Redesign Thermo Steuergeräte - SG 1572D

Änderungsgründe: Bauteilabkündigung auf PCB des Basis Thermo Steuergerätes.

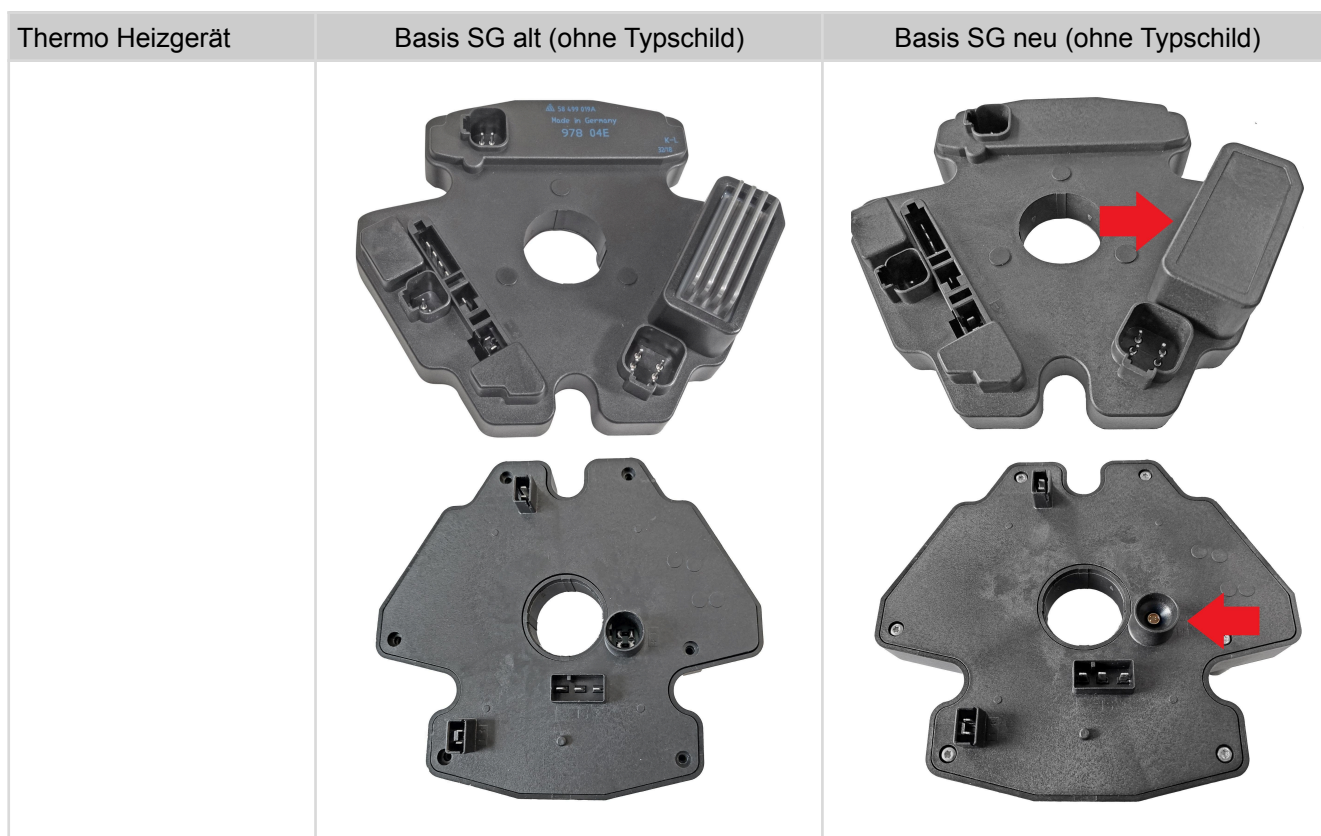
- Geändertes Erscheinungsbild durch zusätzliche Gehäuse Abdeckung.
- Flammwächter ist im neuen Steuergerät integriert. Bei Ersatz eines Steuergerätes wird bisheriger Flammwächter 23037B nicht mehr benötigt.
- Alle Identifikationsnummer von Thermo Steuergeräte erhöhen sich im Index.

Generelles: Keine Änderungen der technischen Daten. Austauschbarkeit bei allen Thermo Heizgeräten ohne Einschränkung gegeben.
